RESOLUCION No.
(- - - 1 1 0) 12 JUN 2025

"Por el cual se concede Licencia de Intervención y Ocupación del Espacio Público en lo relacionado con las redes de servicios públicos o de particulares en el Municipio de Bucaramanga"

Alcaldía de Bucaramanga	INFORME DE FACTIBILIDAD TÉCNICA, AMBIENTAL E IMPACTO URBANO PARA LA LICENCIA DE INTERVENCIÓN Y OCUPACIÓN DE ESPACIO PÚBLICO	Código: F-DPM-10200-238,37-004 Versión:3.0 Fecha aprobación:17/03/2025 Página 1 de 11
---	--	--

Fecha: 27 de mayo de 2025	Carpetas No: 0089
Entidad: Gas (Vanti)	Dirección: Carrera 32 entre calles 70 y 71 Barrio: Antonia Santos Sur
Tipo de Intervención: Red domiciliaria Nueva	Radicado: 1 –SA-202505-00117614
En cumplimiento del Decreto Municipal 077/2008, Decreto Nacional 1077 de 2015 y Decreto Municipal 0164/2023 nos permitimos enunciar lo siguiente:

6. Fotografías

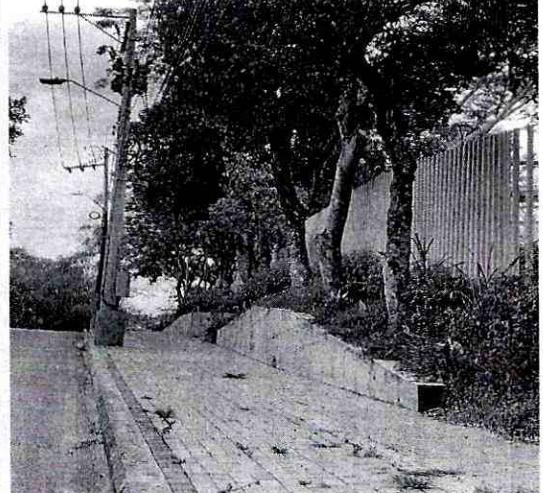
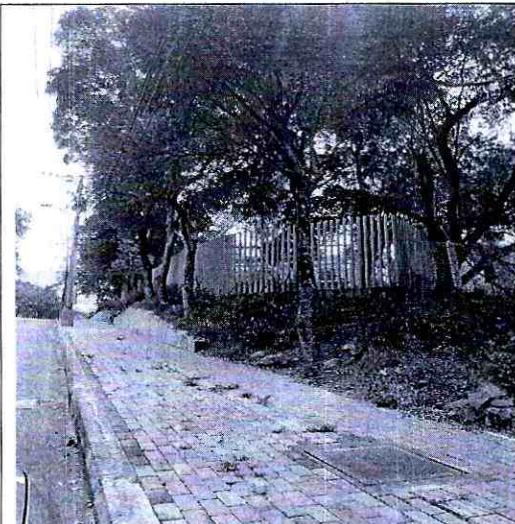
En este caso puntual los trabajos que realizan sobre la calle 70 donde harán un cruce de vía en sentido occidente – oriente, (protección), el cual lo deben realizar por sistema de

topo misil, la franja de circulación y ambiental se encuentra endurecida en lozas tipo Metrolínea, llegando hasta los linderos de la casa de adulto mayor (carretera antigua) sobre la carrera 32, los cuales se deben recuperar conforme al manual del espacio público como lo indica la normatividad vigente.

Si la canalización permanece más de siete (7) días calendarios a cielo abierto, el poseedor de la licencia debe aplicar un suelo cemento o mortero dejando las superficies al mismo nivel de las adyacentes y totalmente limpias.

9. Tipo de Rotura y reposición de la misma:

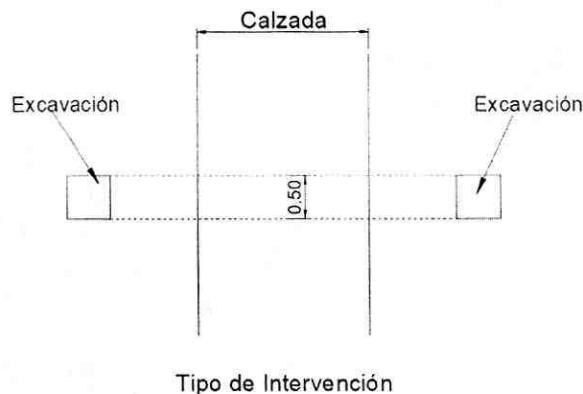
En vías Protegidas: No se permite la intervención a cielo abierto, por lo tanto, no habrá recuperación del pavimento, el sistema a emplear será por perforación horizontal neumática (Topo misil).

Segun solicitud, realizaran cruce de via en sentido occidente oriente, sobre la calle 70, con perforacion dirigida, para despues sobre la franja de circulacion del costado occidental de la casa de adulto mayor, realizaran la canalizacion o intervencion sobre la franja de circulacion hasta la terminacion de los linderos de la misma que se ubica sobre la carretera antigua. La franja de circulacion la deben recuperar conforme al manual del espacio público como lo indica la normatividad vigente. Debe aplicar medidas de señalización y protección adecuada para evitar accidente de peatones
